OSSERVAZIONI RIGUARDO AVVISO DI AVVIO DELLA PROCEDURA DI VALUTAZIONE DI IMPATTO
AMBIENTALE_NODO AV/ACVERONA-INGRESSO OVEST_ CERIANI EZIO E ALTRI VIA CARNIA
RIGUARDO DIMENSIONAMENTO E POSIZIONAMENTO ROTATORIA VIA CARNIA VERONA

OSSERVAZIONI RIGUARDO AVVISO DI AVVIO DELLA PROCEDURA DI VALUTAZIONE DI IMPATTO AMBIENTALE (V.I.A.) AI SENSI DEL DECRETO LEGISLATIVO N. 163 DEL 12/04/2006 e S.M.I. SUL PROGETTO PRELIMINARE "NODO AV/AC DI VERONA-INGRESSO OVEST " (INFRASTRUTTURA STRATEGICA DI INTERESSE NAZIONALE SECONDO L'ART. 1 DELLA LEGGE DEL 21/12/2001 N. 443 – LEGGE OBIETTIVO.

TRATTO VIABILITA' NV03 – ADEGUAMENTO VIA CARNIA (VERONA) – NV03 Km 142 + 264 della linea AV/AC

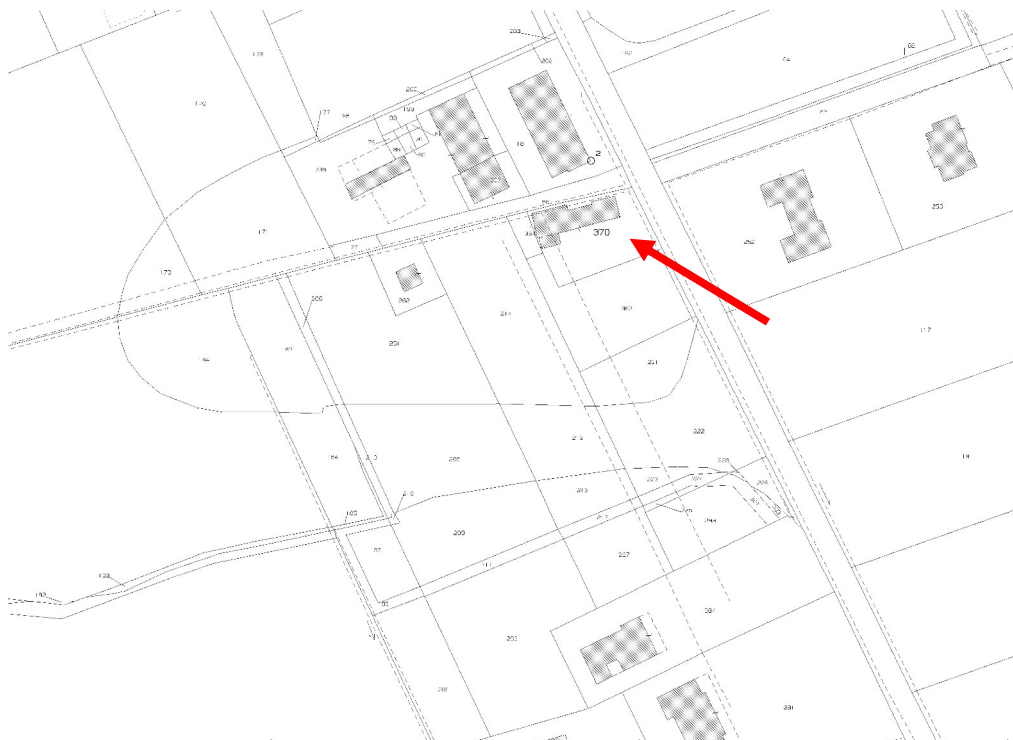
Da un esame attento del vostro PROGETTO PRELIMINARE è emerso che verrà eseguita una nuova viabilità di collegamento tra tangenziale Via Carnia e con località Fenilon attraverso la realizzazione di una rotonda con diametro di circa 80 ml a doppia corsia, e con creazione di un nuovo sottopasso in corrispondenza della vicina linea ferroviaria Km 142 + 264 linea AV/AC.

Riassumendo, nel vostro progetto si nota la realizzazione di una rotatoria di 80 ml a doppia corsia di marcia sovradimensionata ed ingiustificata per la viabilità che andrebbe a soddisfare.

Un' altra osservazione non meno importante riguarda la posizione e la distanza della rotatoria dalla nuova abitazione esistente, ma non presente nelle vostre mappe come sopra citato (estratto di mappa identificato dall'Agenzia del Territorio, Comune Verona, foglio 259, part. 370).

Si chiede pertanto di rivedere il progetto per adempiere alle normative sull'inquinamento acustico ed ambientale e sulle distanze tra la rotatoria e la nuova abitazione.

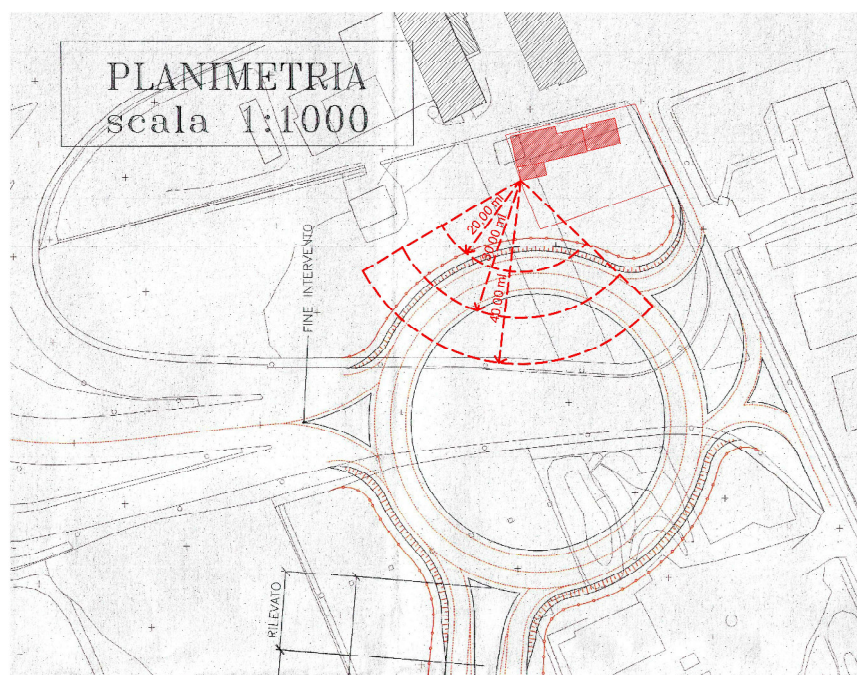
Pertanto il traffico che verrà convogliato su via Fenilon, che è una strada con larghezza careggiata circa 6 ml ad una corsia per senso di marcia (vedi foto), con una strada a doppia corsia per senso di marcia causando il classico effetto “imbuto” con conseguenti notevoli disagi sia alla viabilità che ai residenti.

Si rammenta inoltre che all'interno di località Fenilon risulterebbe impossibile passare con mezzi di trasporto pesanti o con un traffico ad alta densità per la presenza di strade con angoli retti e strettoie dovute da un tessuto urbano edificato esistente e con caratteristiche ambientali storiche.
